Acuerdo 1248 Por el cual se aprueba la incorporación del cambio en los límites de generación y absorción de potencia reactiva de la unidad 1 de la planta de generación Betania y la respectiva curva de carga

1248

5 Diciembre, 2019

Figura 1. Curva de Carga Unidad 1 de la central Betania

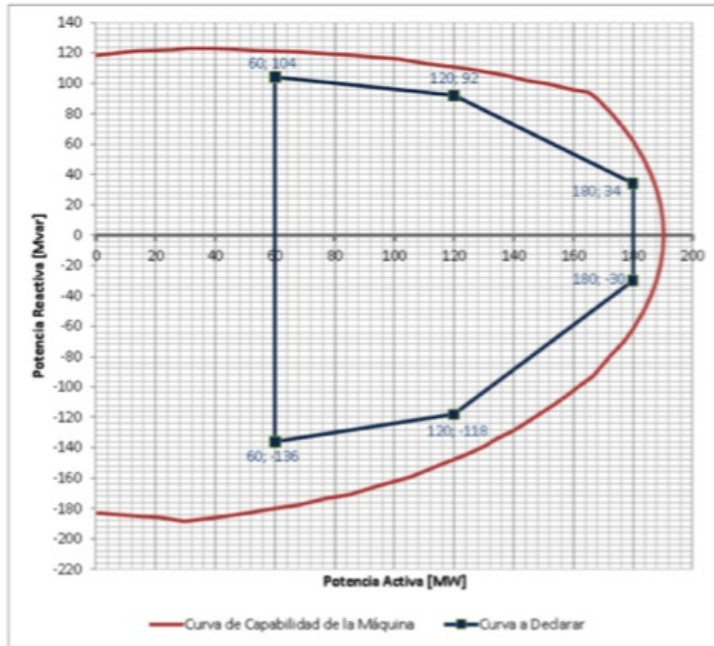
- 2** Que como resultado de la realización de las pruebas de potencia reactiva de la unidad 1 de la planta de generación Betania, se encontraron diferencias en los límites de generación y absorción de potencia reactiva, haciéndose necesario solicitar el cambio de los parámetros de la curva de cargabilidad.

- 3** Que siguiendo el procedimiento para solicitar el cambio de parámetros técnicos de las plantas de generación del Acuerdo 497 de 2010, EMGESA S.A. E.S.P. solicitó al CND mediante comunicación con número de radicado XM 201944024791-3 del 24 de octubre de 2019 el cambio de los límites de generación y absorción de potencia reactiva de la unidad 1 de la planta de generación Betania y las respectivas curvas de carga, debido a la modernización del AVR y los limitadores.

- 1** Aprobar la declaración de una nueva curva operativa de carga de la unidad 1 de la planta de generación

Betania, en la que se define la capacidad para entrega y absorción de potencia reactiva de la unidad en función de la potencia activa generada.

Sobreexcitación			Subexcitación		
P [MW]	Q [Mvar] Antes	Q [Mvar] Después	P [MW]	Q [Mvar] Antes	Q [Mvar] Después
60	+101	+104	60	-123	-136
120	+81	+92	120	-89	-118
180	+62	+34	180	-55	-30
